Mission régionale d'autorité environnementale
OCCITANIE

Avis sur le projet de parc éolien de « La Pézille » à Cambon et Salvergues (Hérault)

N°MRAe : 2024APO39
N°saisine : 2024-12857
Avis émis le 18 avril 2024

Figure 1: Localisation du projet

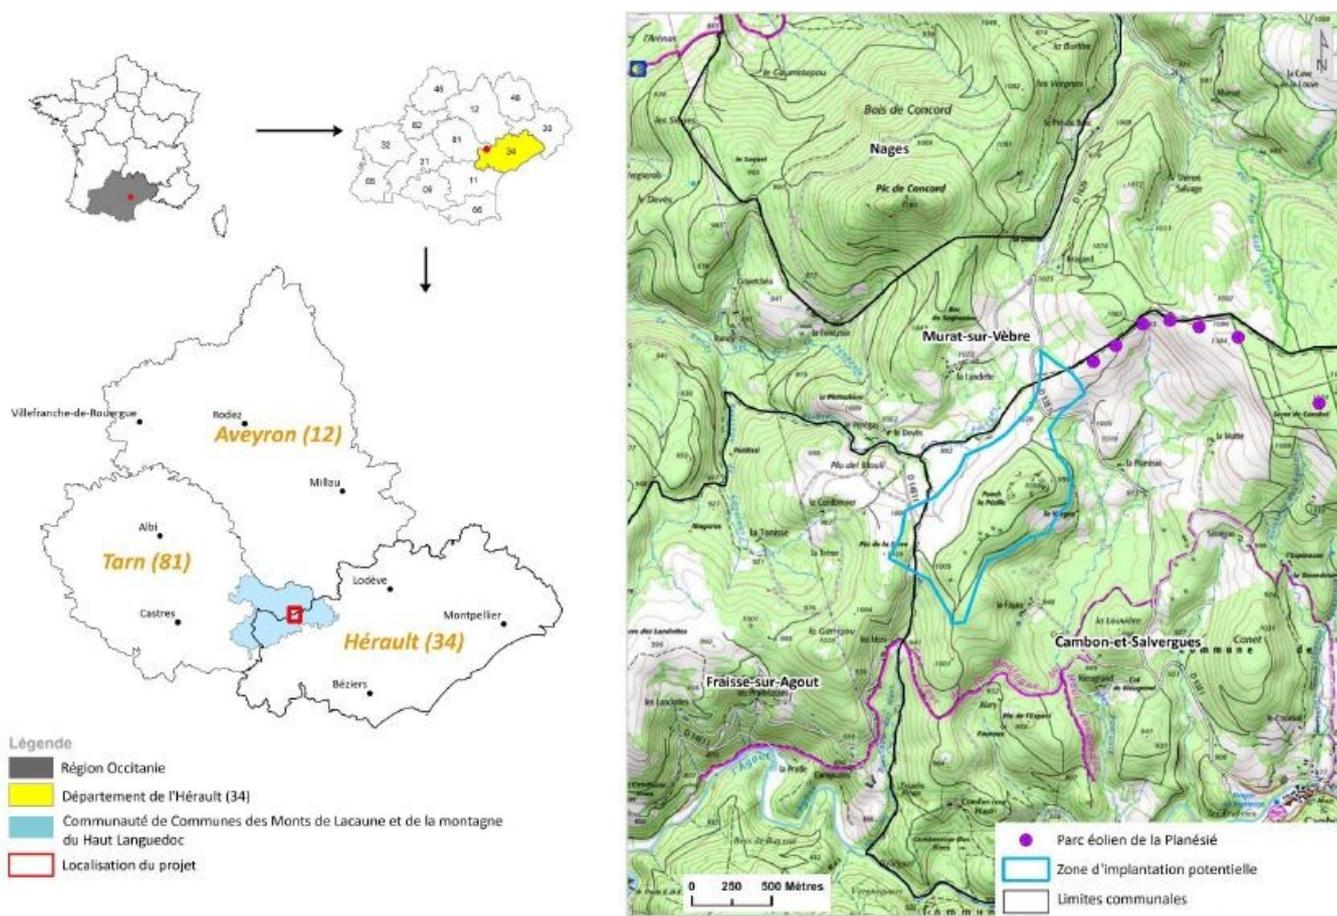
Ce projet vient en densification d'un secteur comportant de nombreux parcs éoliens en production et en projet. Il s'implante en extension des sept éoliennes du parc éolien de la Planésié mises en service en 2019 par Valeco³ (fig.1).

Figure 3: parcs éoliens existants, autorisés ou en instruction dans un rayon de 10 km (en 2023)

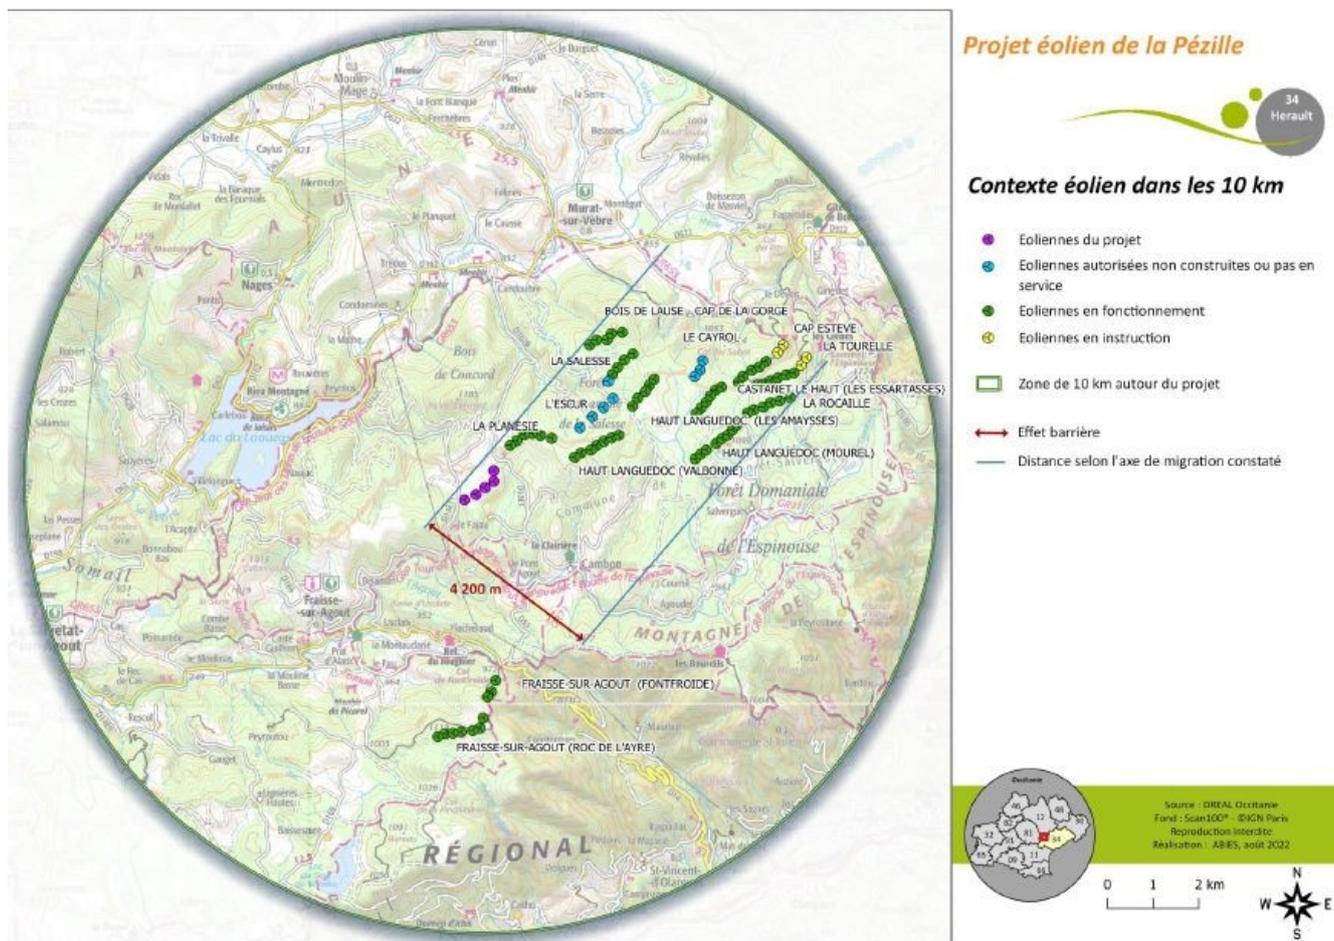
Ce projet éolien contribue à la densification des parcs éoliens existants sur les hauts plateaux de l'Espinouse et du Somail (cf. figure 3). Il est positionné en point haut et en crête.

Un grand nombre de projets existants ou autorisés se positionnent dans ce même secteur. L'étude paysagère montre que ces projets sont visibles ou co-visibles depuis de nombreux points de vue. Dans ce contexte, le projet objet du présent avis ne se limite pas à renforcer la présence de l'éolien sur ce secteur, il occupe un espace de l'horizon actuellement libre d'éoliennes et participe ainsi à un effet de saturation du paysage. L'analyse paysagère ne montre pas comment le risque d'effet de saturation visuelle a été pris en compte et ménagerait des espaces de respiration suffisants.

La MRAe recommande de préciser la démarche utilisée pour l'analyse de saturation visuelle et de préciser les résultats plus particulièrement depuis les secteurs habités et les voies de communication les plus empruntées et d'en tirer des mesures en conséquence.
